Wohnheim für Behinderte in Wettingen

Die Stiftung für Behinderte, Wettingen AG, veranstaltete einen Projektwettbewerb für ein Wohnheim für Behinderte in Wettingen. *Teilnahmeberechtigt* waren alle selbständigen Architekten, die seit dem 1. Januar 1977 im Bezirk Baden Geschäftssitz haben. *Fachpreisrichter* waren Theo Huggerberger, Zürich, Adrian Keckeis, Burgdorf, Hans Zaugg, Olten. Die *Preissumme* betrug 28000 Fr., für Ankäufe standen zusätzlich 4000 Fr. zur Verfügung. *Aus dem Programm*: 18 Zweierzimmer, 22 Einzelzimmer, 4 Aufenthaltsräume, Nebenräume, Eingangshalle, Freizeitraum, Essraum, Mehrzweckraum, Arzttraum, Verwaltungsräume, Küchenanlage, Räume für technische Installationen, 2 Dienstwohnungen, Büro, Sitzungszimmer, Aussenanlagen. Es wurden 21 Entwürfe beurteilt. Das Ergebnis wurde in Heft 7/1979 auf Seite 124 bekanntgegeben.

Aus dem Bericht des Preisgerichtes

Modellaufnahme

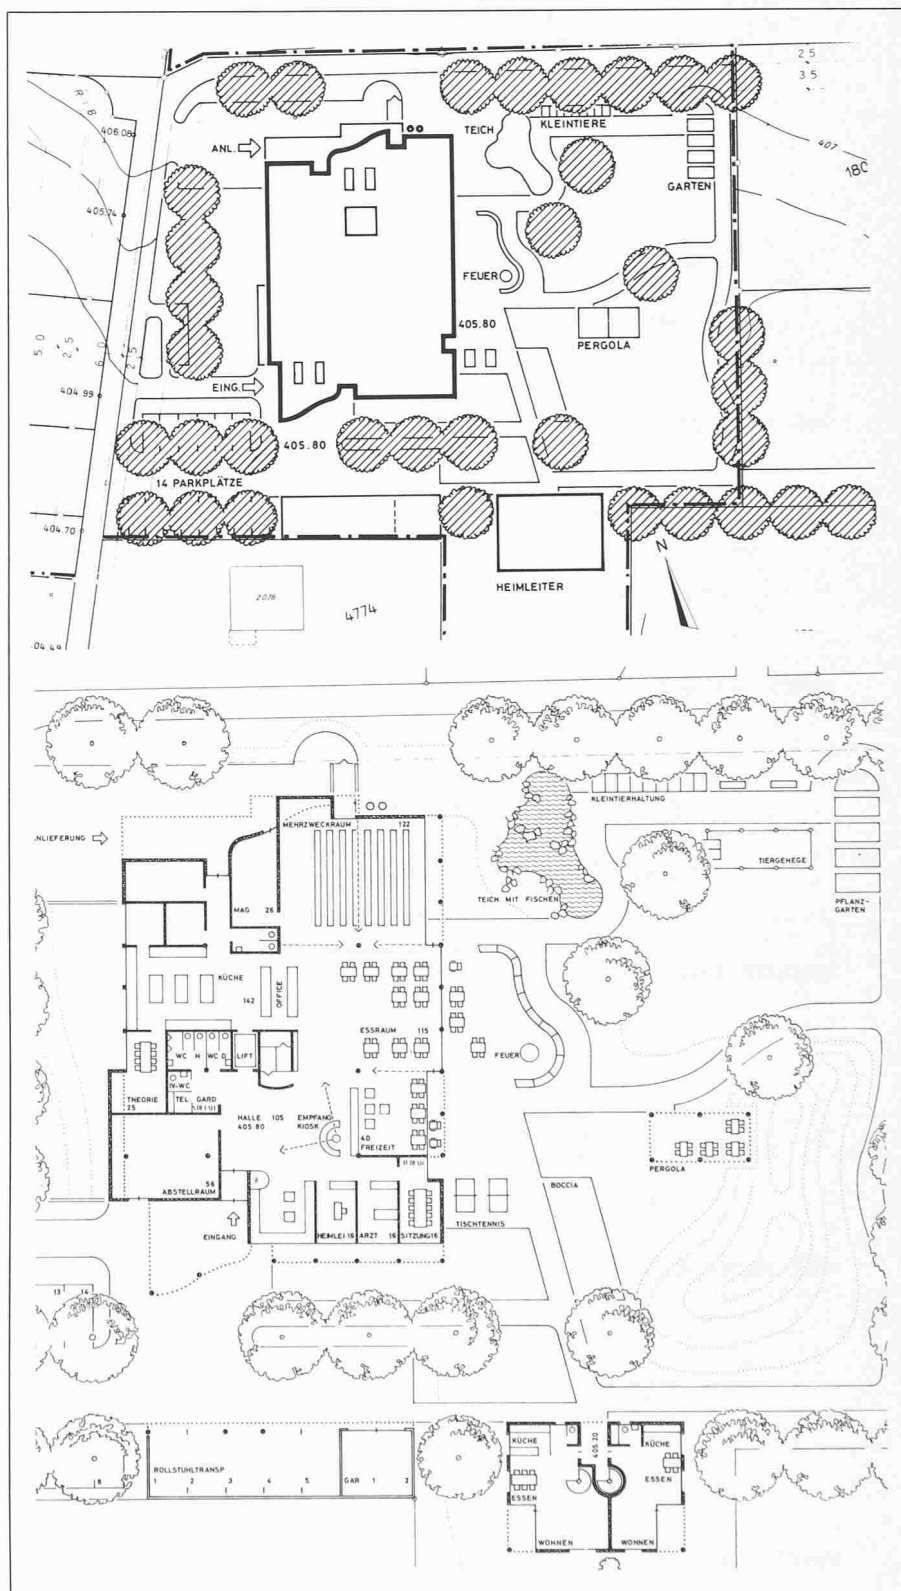
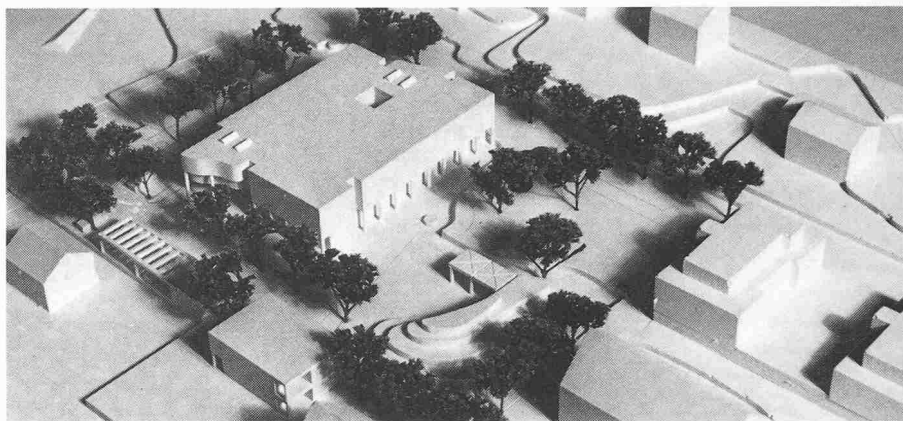
Der Verfasser plant den konzentrierten Bau im westlichen Teil des zur Verfügung stehenden Grundstücks. Dies ermöglicht eine geräumige und wohlige Gartenanlage. Der Hauptzugang zum Wohnheim erfolgt von Süden und ist sowohl von der Gärtnerstrasse wie auch von der St.-Bernhard-Strasse gut erreichbar. Sehr gut in bezug auf den Eingang ist der Abstellraum für Rollstühle und Fahrräder platziert. Die vorgesehene Anlieferung für die Küche und zugerechnete Betriebsräume ist vorzüglich gelöst. Fussgängerzugangswege, Parkierungs- und Anlieferungsverkehr sind richtigerweise getrennt. Zwei im Raumprogramm verlangte Garagen fehlen. Das Wohnhaus für den Hausleiter und Angestelltenwohnung in einem Doppelhaus zusammengefasst liegt situationsmässig richtig. Die grundsätzliche Organisation im Erdgeschoss darf als vorzüglich bezeichnet werden. Ess- und Aufenthaltsräume sind gut kombinierbar. Die Verwaltung ist beim Eingang richtig platziert. Die grundsätzliche Organisation der Obergeschosse könnte mit geringfügigen Änderungen so belassen werden. Die inneren Verkehrswege sind kurz und ausreichend belichtet. Die Lage der Aufenthaltsräume in den Wohneinheiten integriert ist anerkennenswert. Das Untergeschoss ist funktionell im allgemeinen richtig organisiert.

Trotzdem das gesamte Heimprogramm mit Ausnahme der Wohnungen in einen konzentrierten Kubus zusammengefasst wurde, wirkt dieser von keiner Seite aus aufdringlich. Die knappe Formulierung des ganzen Projektes mit geringer Fassadenabwicklung und dem problemlosen, konstruktiven Aufbau lassen eine ausgesprochen wirtschaftliche Lösung erwarten. *Das Projekt stellt einen hervorragenden Vorschlag zur Lösung der gestellten Aufgabe dar.*
